島根原子力発電所
敷地周辺陸域の活断層評価
(重力異常に係るコメント回答)

平成27年7月31日
中国電力株式会社

審査会合における指摘事項

(参考) 敷地周辺の重力異常(拡大図)(水平1次微分図(南北方向, 東西方向))

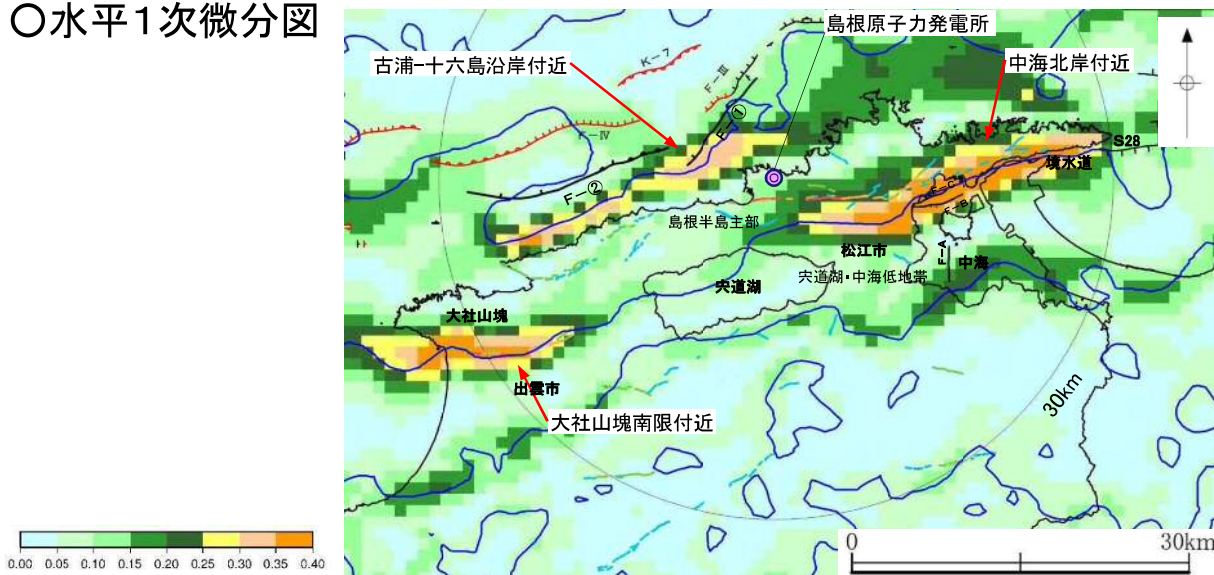
コメント内容:
重力変化の抽出にあたっては、東西方向と南北方向に分けた水平1次微分図についても作成し、断層との関係を確認すること。

- ・重力変化が卓越する方向を確認するため、南北方向及び東西方向の水平1次微分図を作成した。
- ・水平1次微分図(南北方向)によると、南北方向と東西方向を合成して作成した水平1次微分図と同様に、「中海北岸付近」、「大社山塊南限付近」及び「古浦-十六島沿岸付近」に重力コンターの急傾斜部が認められる。
- ・一方、水平1次微分図(東西方向)によると、重力コンターの急傾斜部は認められない。
- ・以上のことから、敷地周辺の重力変化は南北方向が卓越し、東西方向の走向を有する断層等の構造境界が想定される。

敷地周辺の重力異常 中海北岸付近の重力異常
中海北岸付近の重力データ解析(基本モデル)

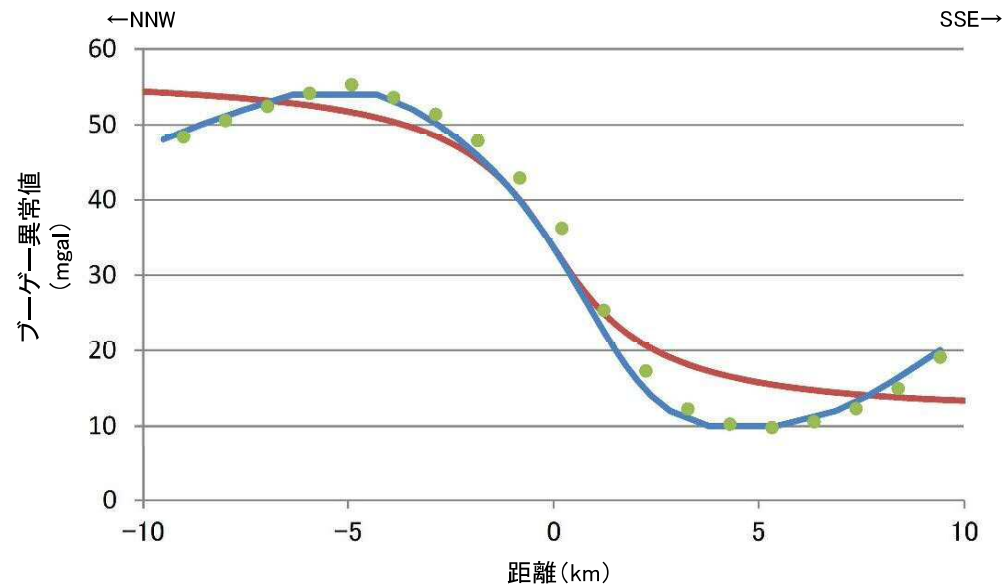
No.	指摘事項	審査会合
2	重力データ解析にあたっては、密度や基盤形状を変化させて再現性を向上させること。	平成27年6月19日 第241回審査会合

- ・中海北岸付近に認められる重力コンターの急傾斜部は、F-C断層及びF-B断層に伴う基盤の落差を反映したものと考えられる。
- ・既存の文献をもとに基盤の深度や落差を推定し、堆積岩と基盤の2層からなる均質地盤モデルを作成し、基盤の落差に焦点を当てた重力データ解析を行った。

F-①断層付近の高まりについて 指摘箇所の音波探査解析図(NW6測線)

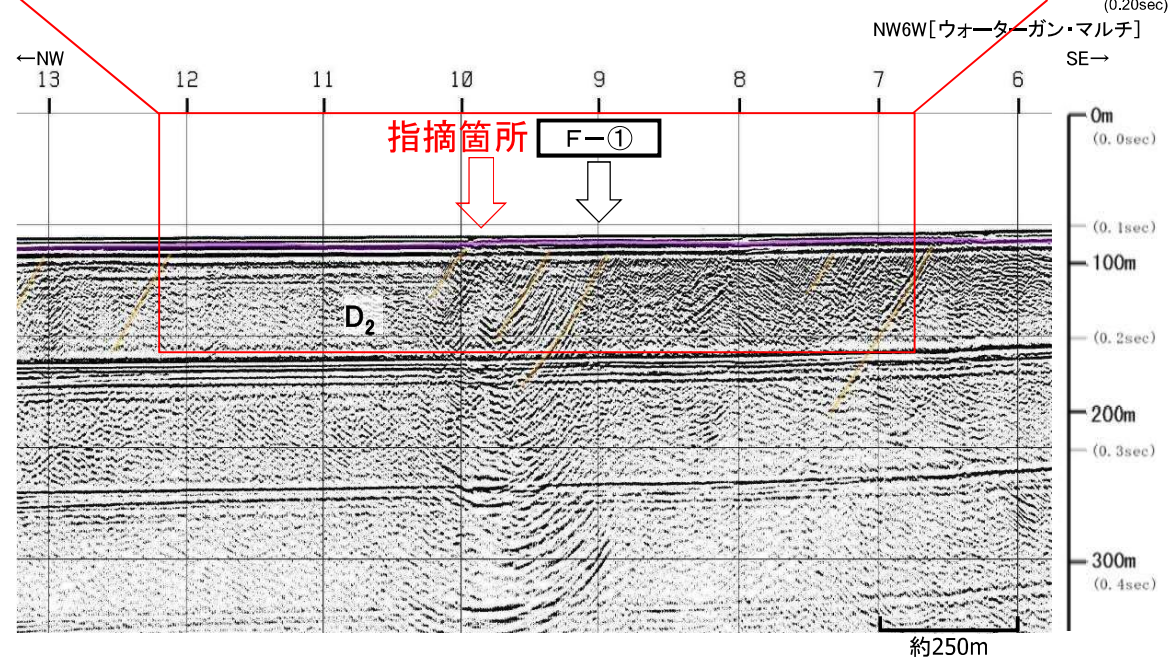
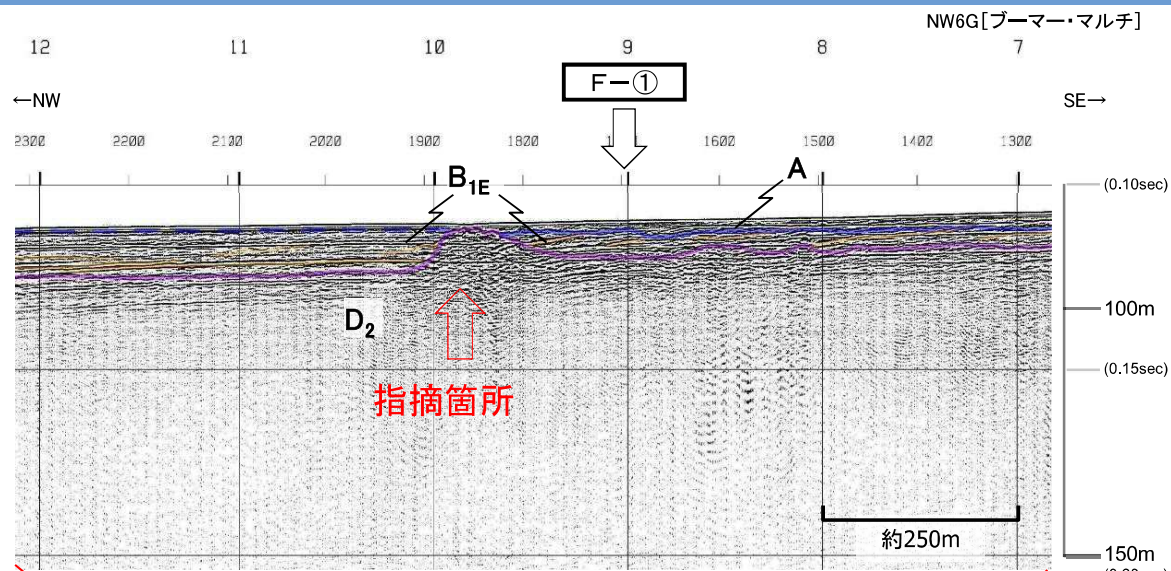
コメント内容:
F-①断層の西方測線で認められるD₂層の高まりについて詳細を示すこと。

- ・ブーマー記録によると、F-①断層の北西側にD₂層の高まりが認められる。
- ・D₂層の高まり付近において、B_{1E}層は沖に向かって傾斜するプログレッションパターンまたは水平なパターンを示しながらD₂層の高まりにアバットしており、断層活動を示唆する変位や変形は認められない。

F-①断層とF-②断層の連続性について まとめ

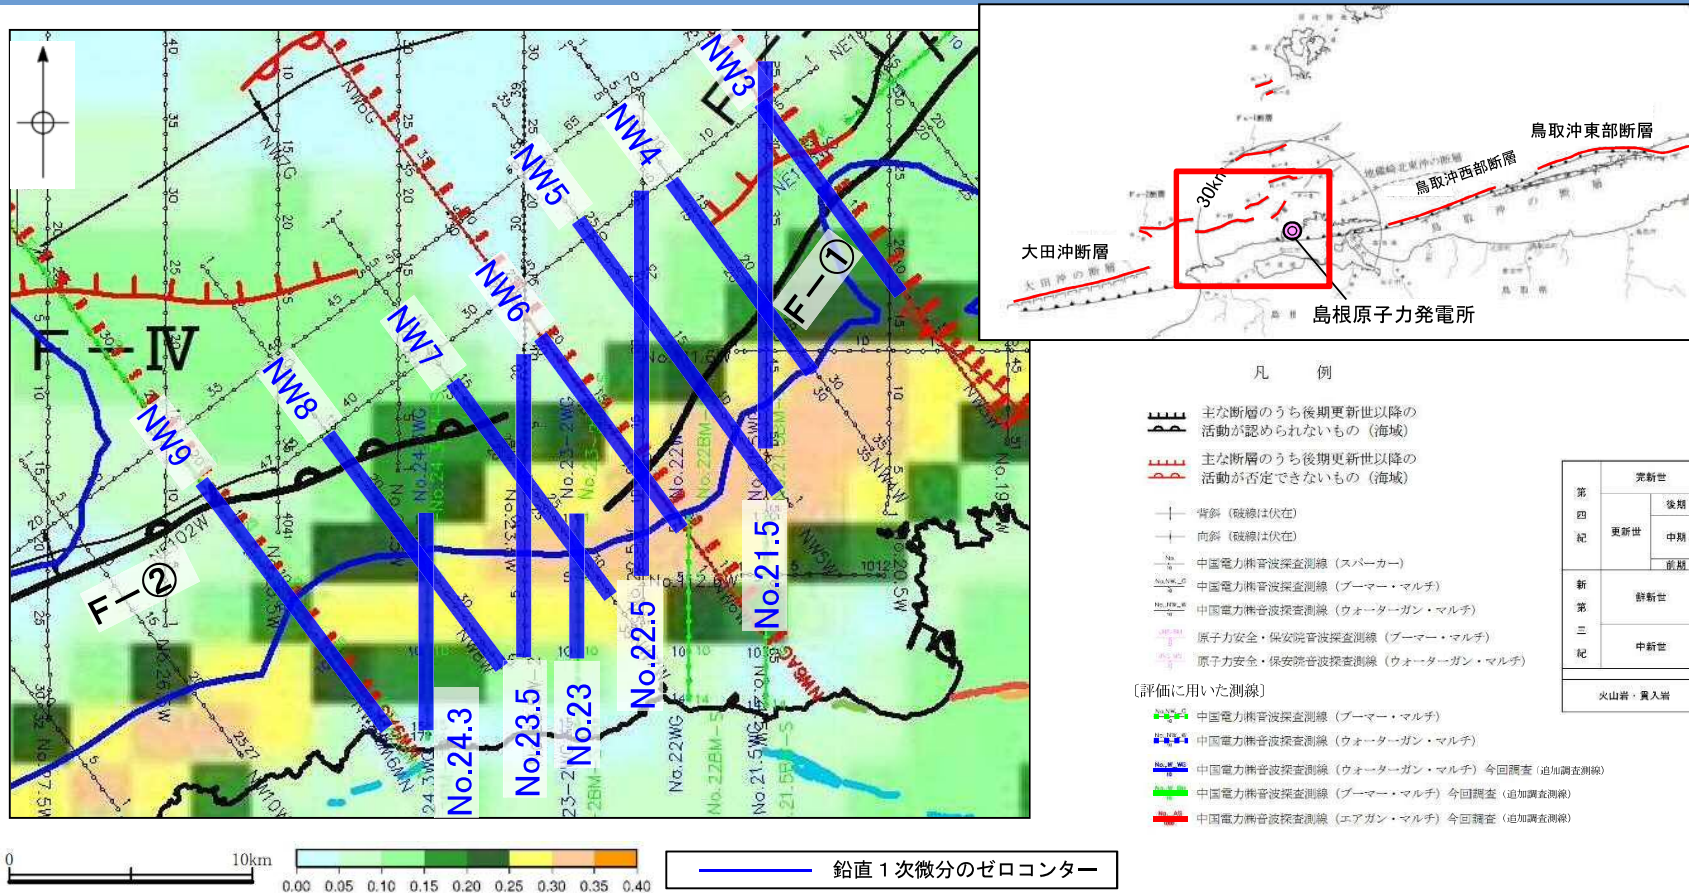
コメント内容：
F-①断層とF-②断層との連続性について音波
探査記録を示すこと。

- ・F-①断層西方延長部において、D₂層上面に断層活動を示唆する変状が見られず、B_{1E}層またはA層以上に断層活動を示唆する変位や変形は認められない。
- ・F-②断層東方延長部において、D₁層以上に断層活動を示唆する変位や変形は認められない。
- ・なお、F-①断層及びF-②断層は、D₂層(中新統)に変位や変形が認められるが、少なくとも後期更新世以降の断層活動を示唆する変位や変形は認められない。

大社衝上断層の西端評価 西端測線: No.35測線 音波探査解析図

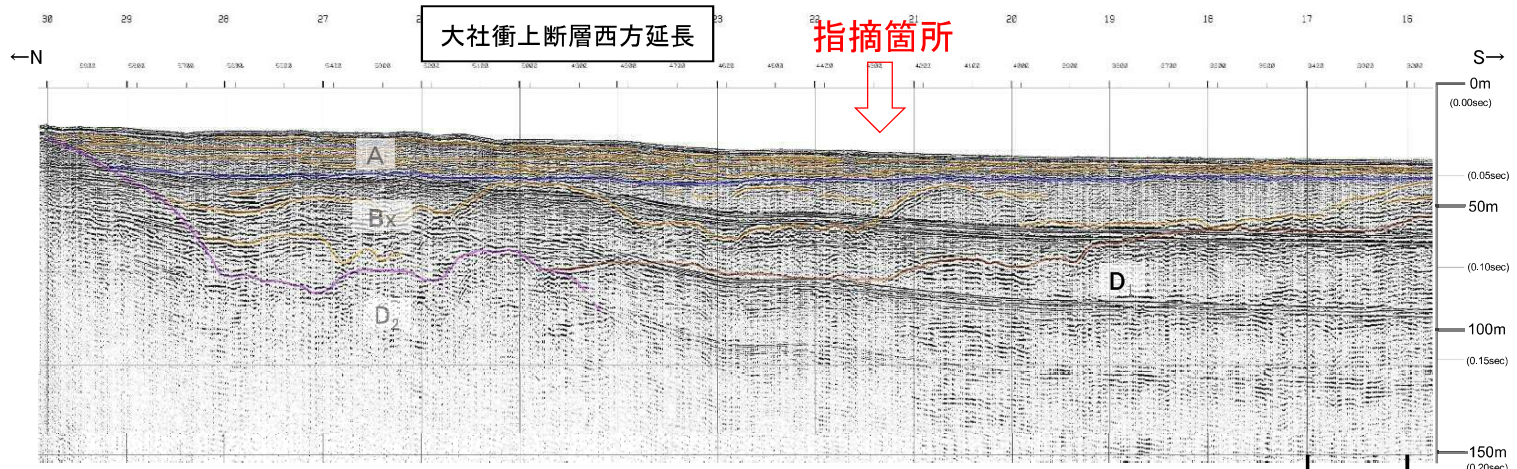
No.	指摘事項	審査会合
5	大社衝上断層の西端測線で認められるB _x 層の高まりについて詳細を示すこと。	平成27年6月19日 第241回審査会合

- 大社衝上断層西方延長の南側に位置する指摘箇所は、D₁層上面とB_x層内の反射面において同様の南上がりの傾斜を示しているが、D₁層上面の傾斜よりB_x層内の反射面の傾斜の方がやや急であり、累積性が認められない。
- また、B_x層には指摘箇所と同様の浸食地形に特徴的な波状の反射パターンが多く見られる。
